新竹縣政府工程查核代表照片表

工程名稱：新豐鄉茄苳溪災害復建工程

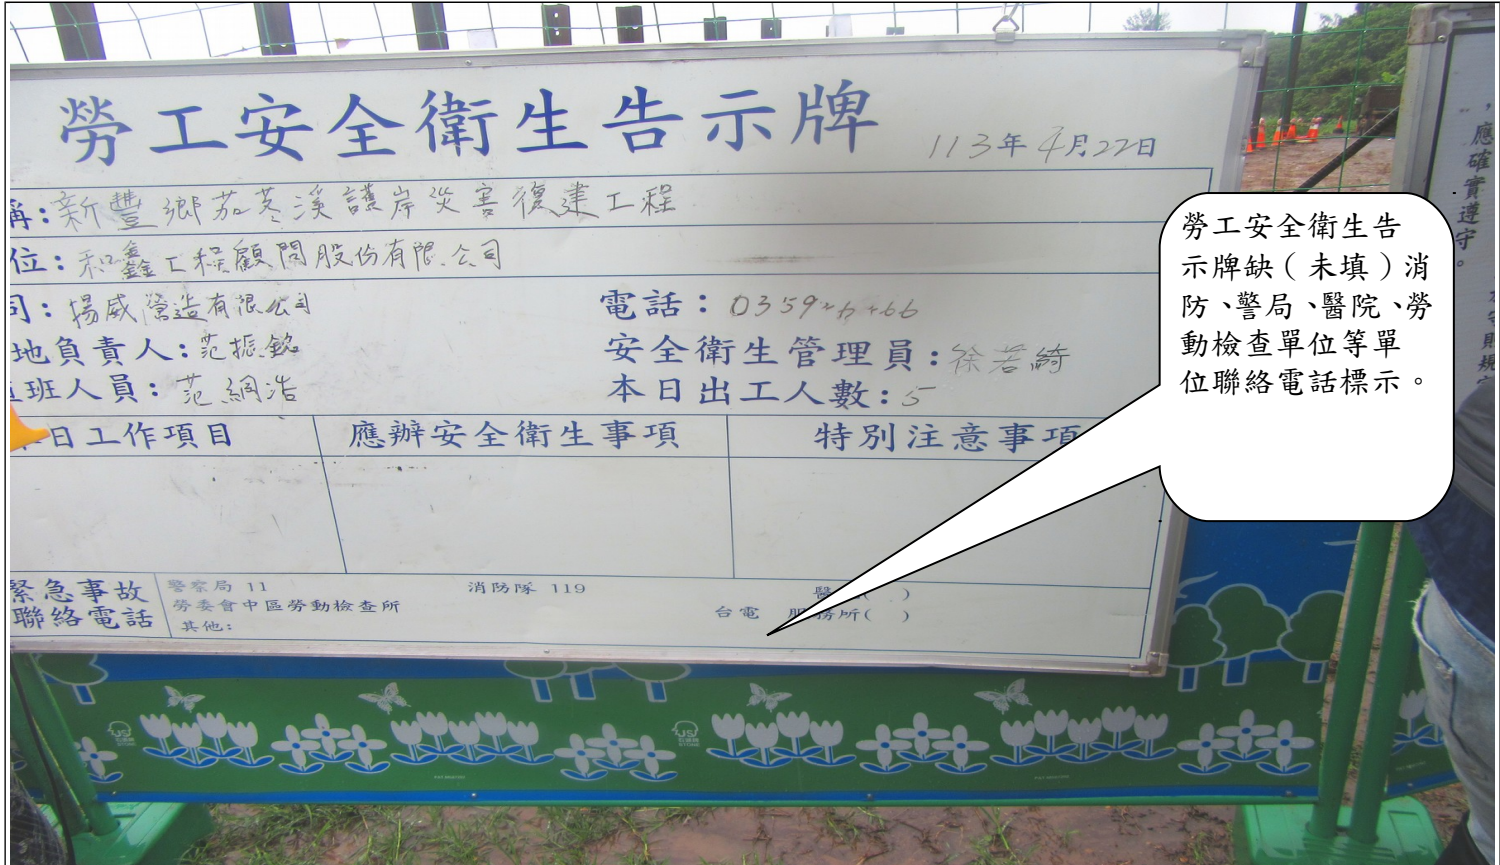
工程告示牌經費來源未予填列，應補填列；

說明	另工程告示牌施工期間已展延，未更新完工日期。
----	------------------------
